Dual Vollverstärker CV 1700: Wartungsarbeiten und Ersatzteile

CV 1700 VU-Meter, geänderte Bauteile

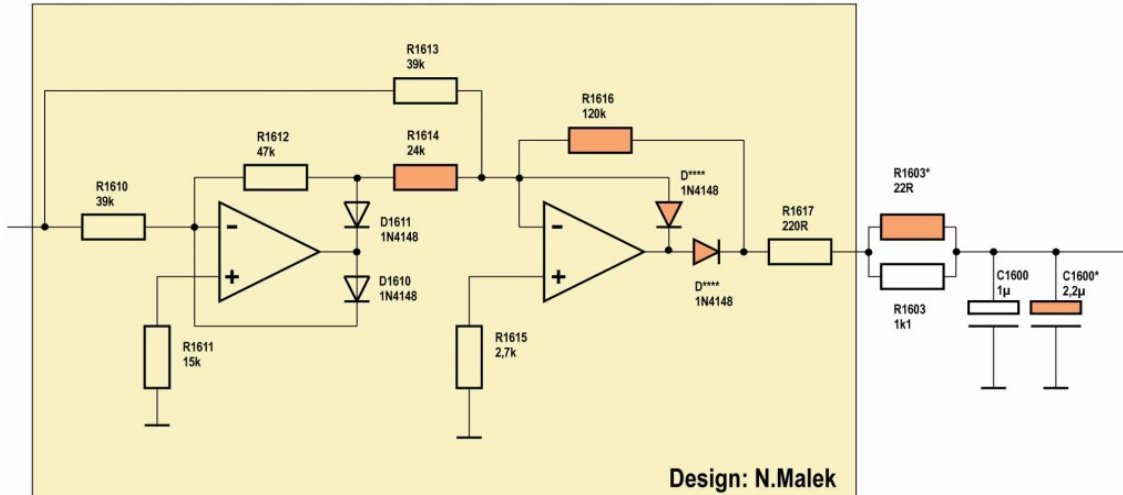
Geänderte Bauelemente sind rot gekennzeichnet.

C 1610: 2,2µF wird entfernt, weil er die Schaltung zu langsam macht.

R 1614: Muß zur richtigen Bewertung der neg. Halbwelle stark verändert werden.

R 1616: Hebt den Pegel auf den Sollwert an.

R 1603: Von unten parallel geschaltet. Macht die Schaltung schneller und genauer.*

C 1600: Dient der "Entflimmerung" der LED-Ketten.*

Damit beide Halbwellen gleich stark bewertet werden, muß R 1614 von 3,3 kΩ auf 24 kΩ angepaßt werden. Hierbei geht die Amplitude am Ausgang des 2. Operationsverstärkers verloren. Durch Vergrößern des Widerstandes R 1616 wird der Pegel in den Sollbereich gebracht. Hiermit ist der Gleichrichter "fertig".

Da aber der Spitzenwert der Aussteuerung zur Anzeige gebracht und erkennbar werden soll, muß er "gespeichert" werden. Dies geschieht mit dem Haltekapazitor C 1600. Damit er sich nicht zu schnell entlädt, muß er vom Ausgang des 2. Operationsverstärkers entkoppelt werden. Dies geschieht durch die rechte Diode. Sie verhindert ein schnelles Entladen von C 1600, wenn die Ausgangsspannung des OPs sinkt. Die Gegenkopplung wird hinter der Diode angebracht, um den Spannungsfall von ca. 0,6V zu kompensieren. Die zweite Diode dient dazu, die negative Halbwelle des OP-Ausganges voll gegenzukoppeln, damit der OP nicht an den negativen Anschlag "fährt". C 1610 muß entfernt werden, weil er die Schaltung erheblich zu träge macht.

Der Umbau erfordert etwas Geschick, da auf der Leiterplatte wegen der beiden Dioden D**** mindestens zweimal eine Leiterbahn unterbrochen werden muß. Man kann die drei Dioden auf die Unterseite der Leiterplatte löten.

Die Bauteile R 1603* und C 1600* können ebenfalls von unten auf die Leiterplatte gebaut werden, wenn man sich den Ausbau der Leiterplatte zu ersparen will.
